## 瞬停再始動リレーMB4 発売のご案内

掲記の件、長年ご愛顧頂いておりました、MB2のモデルチェンジを実施させて頂き、下記のとおり新形品MB4の発売を開始致します。

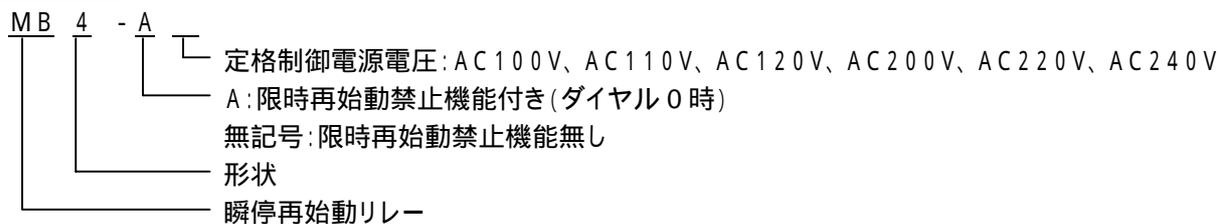
- 1) 時再始動禁止時間の設定が可能 20ms / 175msの切換
- 2) 限時再始動禁止時間の設定が可能 0.5s / 1s / 2s / 4.5sの切換
- 3) 設定値が直読可能
- 4) スーパータイマMS4Sシリーズとソケットを共用可能(TP48X)

- 1) 既存品(MB2)とモデルチェンジ品(MB4)は、仕様の互換性を有します。  
但し、取付けソケットにつきましてはTP48Xをご使用下さい。
